Vyjádření č. **157-24 MU** z hlediska sítí VO vč. činností v OP k PD stavby

Posílení vodovodní sítě v Jihlavě – SV větev

Žadatel: Vodohospodářský rozvoj a výstavba a.s., Ing. Iva Výtisková
Adresa: Nábřeží 90/4, 150 00 Praha 5 - Smíchov
Mob.: 605289627
Email: vytiskova@vrv.cz
Stavba: Posílení vodovodní sítě v Jihlavě – SV větev

Situace VO

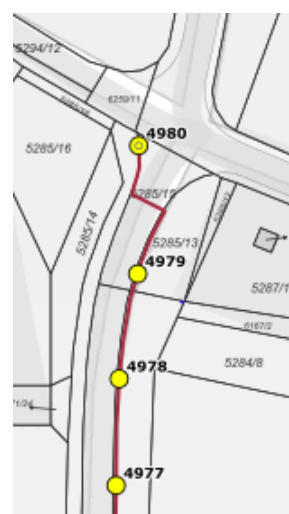
že v zájmovém území, dle dodaných podkladů, **se nachází** nadzemní a zemní sítě veřejného osvětlení (VO) v naší správě – viz příložené situace.

pouze za podmínky, že VO zůstane zachováno v plném rozsahu a plně funkční.
